# 会計検査の指摘事例とその解説(69)

今回は、農業用施設災害復旧事業における施工不良と再生可能エネルギー等導入地方公共団体支援基金事業における設計不適切の事例を紹介します。

図-1 水路の概念図

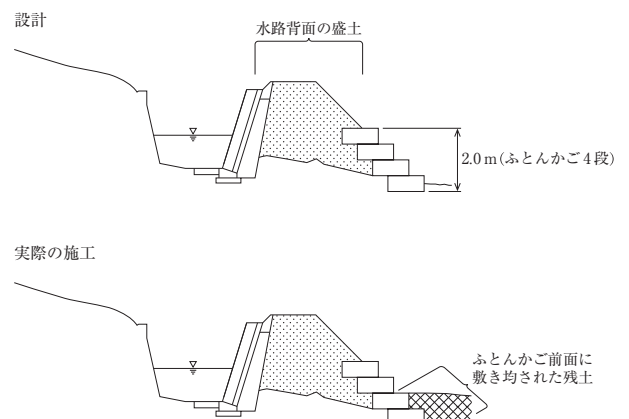
同町は、本件水路背面の盛土の設計を「道路土工盛土工指針」（公益社団法人日本道路協会編）等に基づき行っており、これによれば、盛土内の地下水位を低下させるために、周辺地山からの湧水が盛土内に浸透しないよう排水するとともに、法面等からの浸透水を排除できるよう、湧水の状態等に応じて適切な構造としなければならないとされています。このため崩壊箇所の復旧にあたっては、崩壊の一因である周辺地山からの湧水等を速やかに排水するとともに、盛土の法尻部に、従前は盛土としていたものに代えて割栗石を詰めた透過性のあるふとんかご（長さ2.0m、幅1.2m、高さ0.5m）を4段設置す

ることとし、下部2段で周辺地山からの湧水等を排除することとして設計していました。

しかし、本件工事の請負人が下部2段のふとんかごの前面の全延長にわたり本件工事で発生した残土を敷き均していたため、周辺地山からの湧水等を速やかに排除できない状態となっていました。

したがって、本件水路（工事費等相当額2,276,786円）は、施工が適切でなかったため、水路背面の盛土の崩壊の一因である周辺地山からの湧水等を速やかに排除できない状態となっており、工事の目的を達しておらず、これに係る国庫補助金相当額1,479,910円が不当と指摘されました。

このような事態が生じていたのは、同町において、請負人が設計図書等についての理解が十分でないまま施工していたのに、これに対する監督及び検査が十分でなかったことなどによるとされています。

現地取材を行ったところ、この水路は、地元の力により幾度かの工事中止を経ながらも昭和30年代に完成した由緒あるもので、町内の約650haの受益地への配水を担う重要な水路とのことでした。被災を知ったのは受益地への水が来ないとの連絡により当該箇所崩壊が発見されたようです。現場は、町役場から遠く離れた山中にありましたが、どのような事情があったにせよ、工事の監督、検査を疎かにしてはなりません。手直し工事は、当然、ふとんかごの下部2段の前面に敷き均した残土を撤去しました。

図-2 LED外灯の概念図

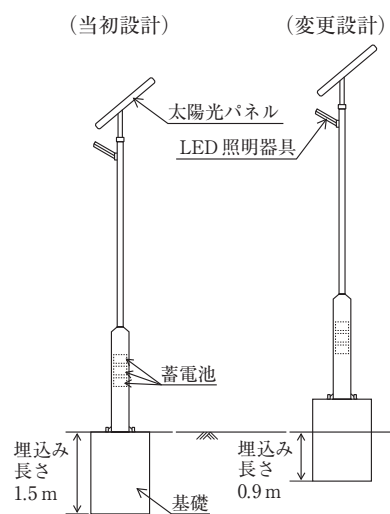
同市は、上記ソーラーLED外灯10基の設計を「照明用ポール強度計算基準JIL1003」（社団法人日本照明器具工業会編）、「道路標識ハンドブック2012年度版」（一般社団法人全国道路標識・標示業協会編）等に基づいて行っており、これらの基準等によれば、風荷重の算定の基となる設計風速は60m/sとすることとされており、ソーラーLED外灯の基礎の設計に当たっては、風荷重により基礎に加わる外力に対する抵抗力の比率（以下、「外力に対する抵抗力の比率」という）が、許容値である1.1以上となることなどを確認することとされています。

設計にあたり、土中への埋込み長さを1.5mとするなどして安定計算を行った結果、外力に対する抵抗力の比率が上記の許容値を上回ることから、安定計算上安全であるとして、これにより工事を発注していました。

しかし、同市は、本件工事の発注後に、請負人から、前記ソーラーLED外灯10基のうち4基の基礎について、設置予定箇所に埋設物があるため土中への埋込み長さを1.5mとすることが困難であるとの報告を受けたため、10基全ての基礎について、土中への埋込み長さを0.9mとする設計に変更していたのに、この設計変更にあたり、設計風速60m/sとして安定計算を行っていませんでした。

そこで、基礎の安定計算を行ったところ、ソーラーLED外灯10基全てについて、外力に対する抵抗力の比率が0.5となり、許容値となる1.1を大幅に下回っていて、安定計算上安全とされる範囲に収まっていませんでした。

したがって、本件ソーラーLED外灯10基（工事費18,270,000円、国庫補助金相当額18,251,369円）は、基礎の設計が適切でなかったため、所要の安全度が確保されていない状態になっており、不当と指

このような事態が生じていたのは、市において設備の設計に当たり所要の安全度についての検討が十分でなかったこと、県において市に対する助言が十分でなかったことなどによるとされています。

なお、本件の手直し工事は、地下埋設物を撤去できたことから、10基全て1.5mまで埋込み長さを確保しました。
